Beschlussvorlage

Bauleitplanung - Bebauungsplan Nr. 113 Gebiet „Südlich der Hohenlindner Straße bis zur Jahnstraße,- frühzeitige Beteiligung der Öffentlichkeit und der Träger öffentlicher Belange nach § 3 Abs. 1 und § 4 Abs. 1 Baugesetzbuch, i.V.m. § 13 a BauGB– Behandlung der Stellungnahme zu den vorgebrachten Anregungen und Einwendungen

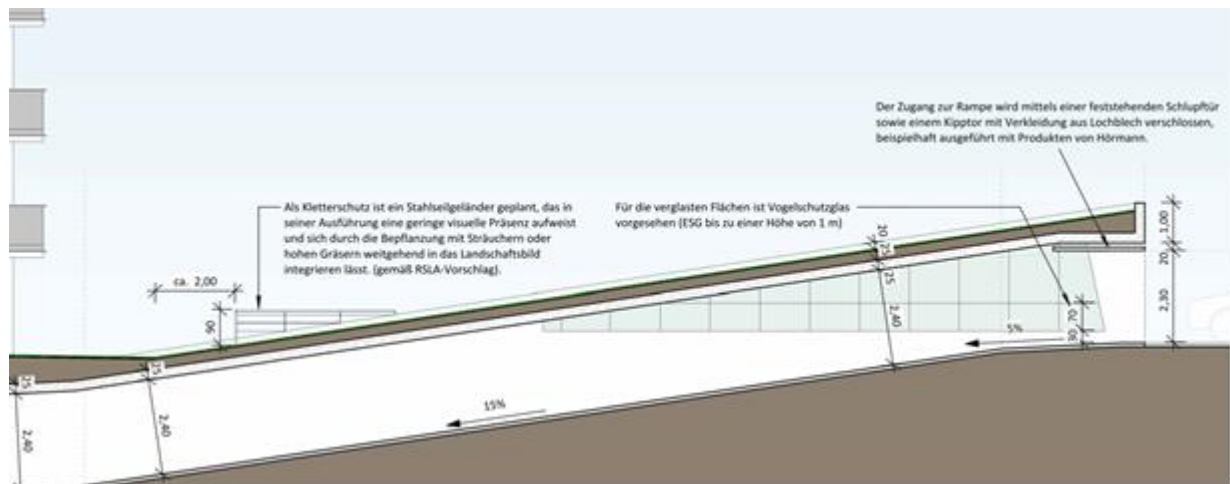
22. B.1.5.2: Die Tiefgaragenab- und -auffahrtsgebäude sind aufgrund ihrer geplanten Abmessungen nicht in und ohne eigene Abstandsflächen zulässig (vgl. Art. 6 Abs. 7 BayBO). Sofern der Bebauungsplan auch für diese die Abstandsflächen abweichend regeln soll (vgl. Punkt 19 unserer Stellungnahme), müsste auch die zulässige Wandhöhe konkret geregelt werden. Die Angabe „vom angrenzenden Gelände“ ist kein geeigneter unterer Bezugspunkt gem. § 18 Abs. 1 BauNVO, da das Gelände durch Aufschüttungen und Abgrabungen jederzeit verändert werden kann. Stattdessen müsste jeweils ein unterer Bezugspunkt in m. ü. NHN (DHHN2016) festgesetzt werden. Wir bitten um Überprüfung und Ergänzung.

Für die Wandhöhe der Tiefgaragenrampengebäude werden folgende Bezugspunkte in m. ü. NHN in den Bebauungsplanentwurf aufgenommen:

TG-Einfahrt: OK Fahrbahn oben unter dem TG-Tor (Hochpunkt): 525,90 m ü. NHN

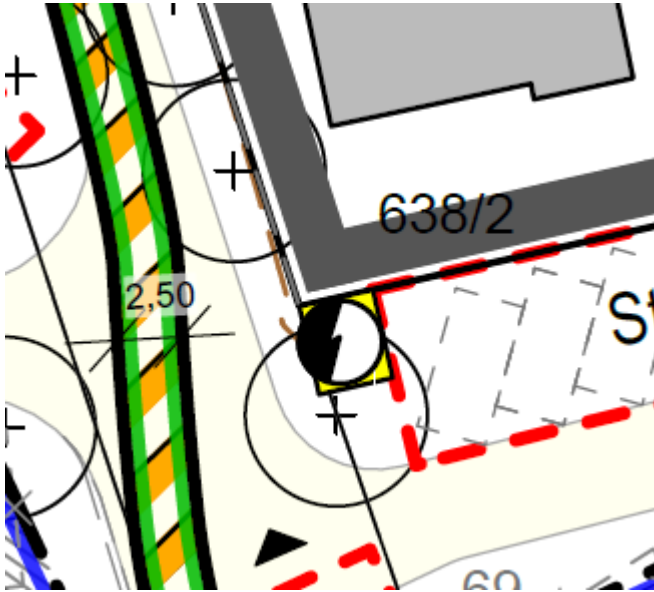
Im Planentwurf ist Trafostation im Süden nahe der Jahnstraße festgesetzt. Ein weiterer befindet sich im nördlichen Bereich, nördlich des Hauses 10 und östlich des Hauses 9. Laut Bebauungsplan ist in der Nähe des südlichen Standorts kein zu pflanzender Baum vorgesehen. Der nördliche Baum wird hinsichtlich seiner Nähe zur geplanten Trafostation nochmals geprüft und ggf. an einer anderen Stelle geplant.

Vor der Bauausführung hat sich der Bauherr mit den einzelnen Spartenträgern fristgerecht in Verbindung zu setzen.

Wertstoffinsel:

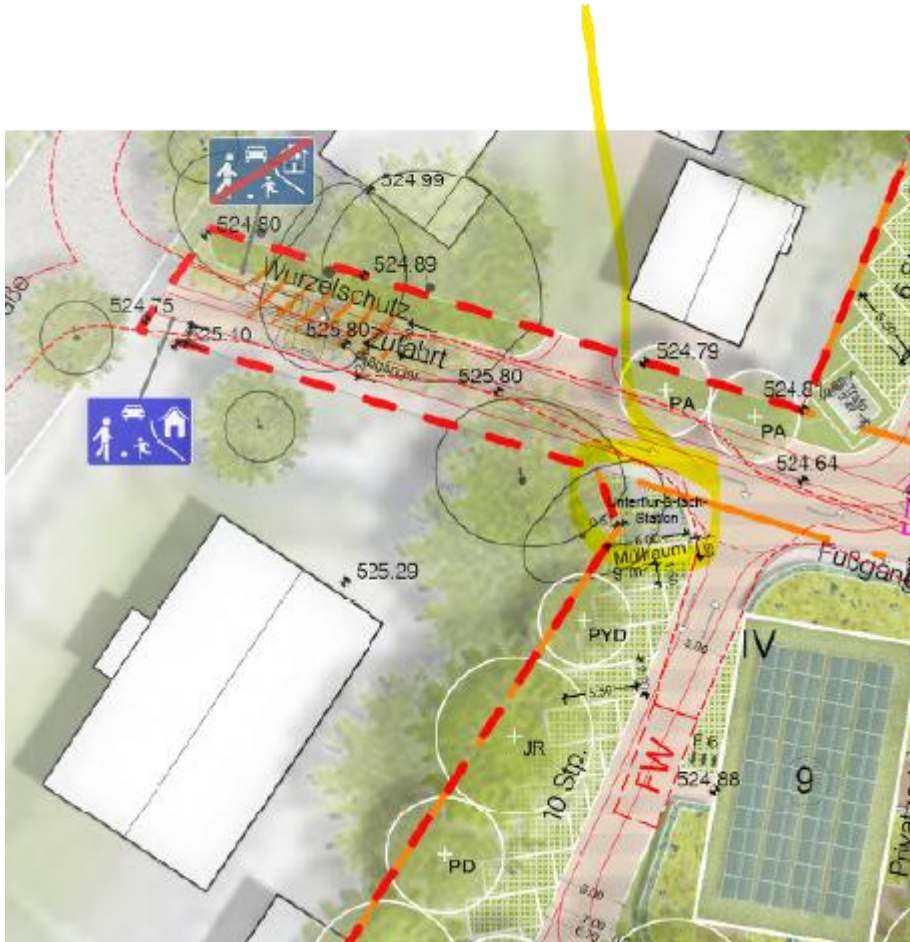
Durch die geplante Bebauung wird lt. Begründung zum Bebauungsplan ein Zuzug von ca. 400 Personen erwartet. In Rücksprache mit dem Umweltamt wird daher die Festsetzung einer zusätzlichen Wertstoffsammelstelle als sinnvoll erachtet.

Im Bebauungsplan ist eine Wertstoffsammelstelle für 3 Unterflurglascontainer im nördlichen des (nördlich Haus 9) festzusetzen.

Geplante Bepflanzung im Bereich der Erschließungsanlage

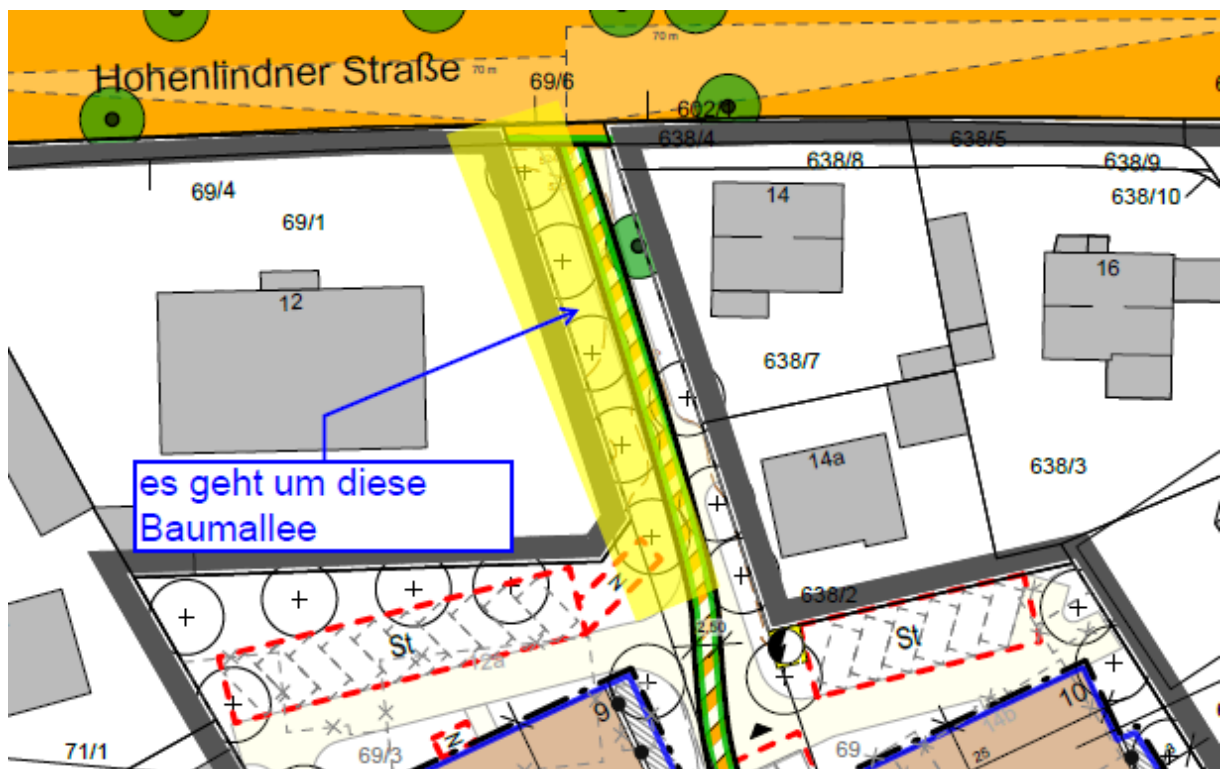
Lt. Auskunft des Wasserversorgungsunternehmens gilt das Plangebiet als erschlossen, da es an der Hohenlindner bzw. Jahnstraße angrenzt. Die innere Erschließung ist zunächst für das Erfordernis der gesicherten Erschließung nicht von Belang.

Aus Sicht des Umweltamtes würde sich dafür die Grünfläche westlich des Gebäudes mit der Nr. 7 eignen (siehe Abb. 2). Dort wäre auch die Pflanzung von Bäumen 1. und 2. Ordnung möglich, da dieser Bereich außerhalb der geplanten Tiefgarage liegt.

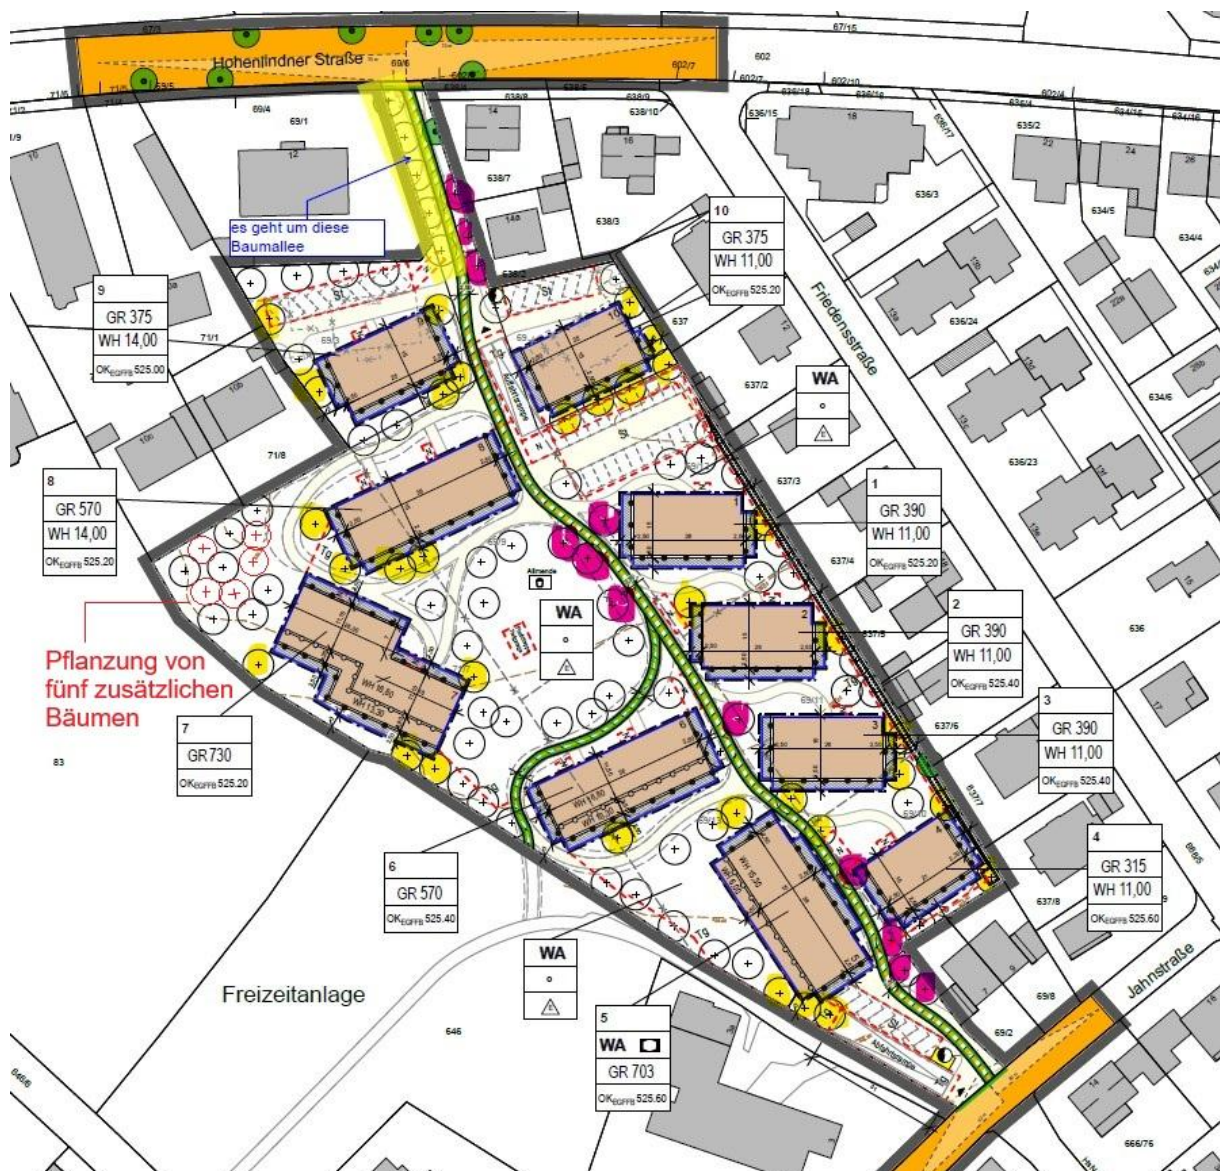
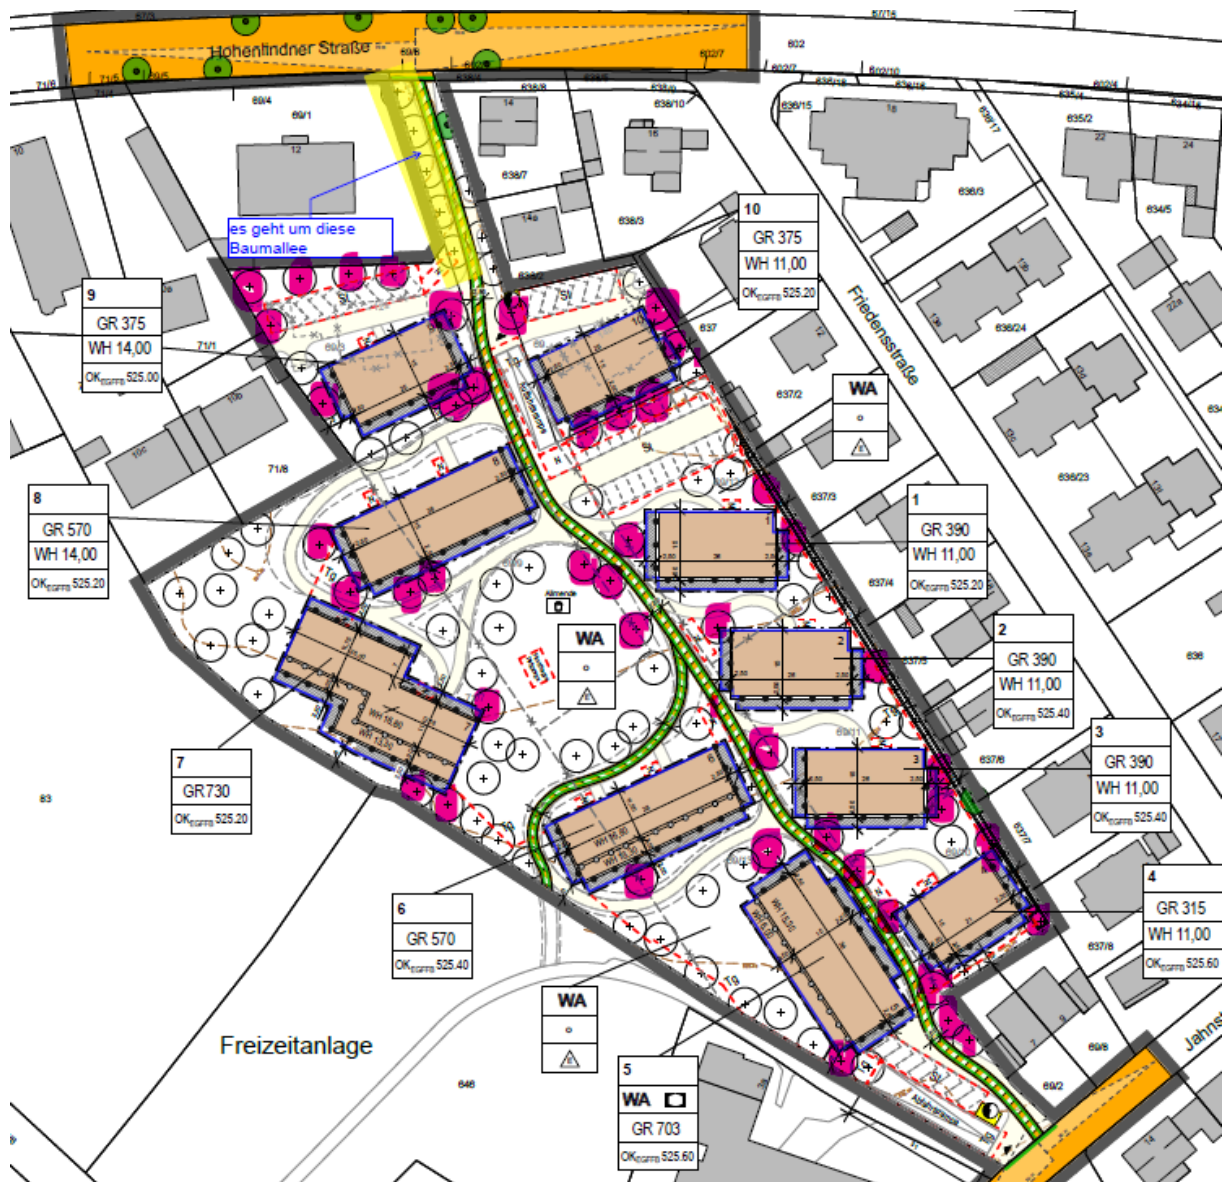
Im Entwurf zum Bebauungsplan Nr. 113 sind rund ein Drittel der Bäume (siehe Abb. 2 gelb markiert) mit einem Abstand der Baumkronen zu den Gebäuden von weniger als 1,5 Metern geplant.

Dies wird zwangsläufig zu Problemen führen, wenn Bäume mittelfristig an Fassaden wachsen, insbesondere in Bereichen von Fenstern.

Entlang der nördlichen Erschließungsstraße, sind einige Bäume (siehe Abb. 2 rot markiert) so geplant, dass sie mit ihren Kronen in die Straße ragen. Dadurch kann es zu Einschränkungen bei der Arbeit der Müllabfuhr oder der Rettungsdienste bei der Durchfahrt kommen. Auch zwischen den beiden südlichsten Gebäuden (Nr. 4 und 5) ist der Platz so gering, dass dies zu Problemen bei der Entwicklung der Bäume führen kann.

Im Bereich der „Allmende“ im Zentrum des Plangebietes wäre hingegen ausreichend Platz, um die Bäume mit ausreichend Abstand zur Straße zu pflanzen. Die markierten Bäumen sind daher in der Grünflächen zwischen den Gebäuden 3 und 4 zu situieren.

Bei den Häusern 7, 8 und 9 sind zwischen den Gebäuden und Feuerwehruzufahrten

jeweils mehrere Bäume geplant, welche mit ihren Baumkronen relativ weit in die Wege ragen. Sofern nicht ein Verzicht auf diese Bäume erwogen würde (dies hätte Änderungen hinsichtlich der Regelungen zur Anzahl der Bäume zur Folge), können auch diese Bäume im Bereich der „Allmende“ gepflanzt werden.

Nördlich der bei Haus 9 geplanten Stellplätze sind vier Bäume festgesetzt. Allerdings stehen auf dem nördlich angrenzenden Nachbargrundstück bereits entlang der Grundstücksgrenze mehrere Großbäume, deren Baumkronen weit in das Plangebiet ragen. Platz für weitere Bäume ist daher hier kaum mehr vorhanden.
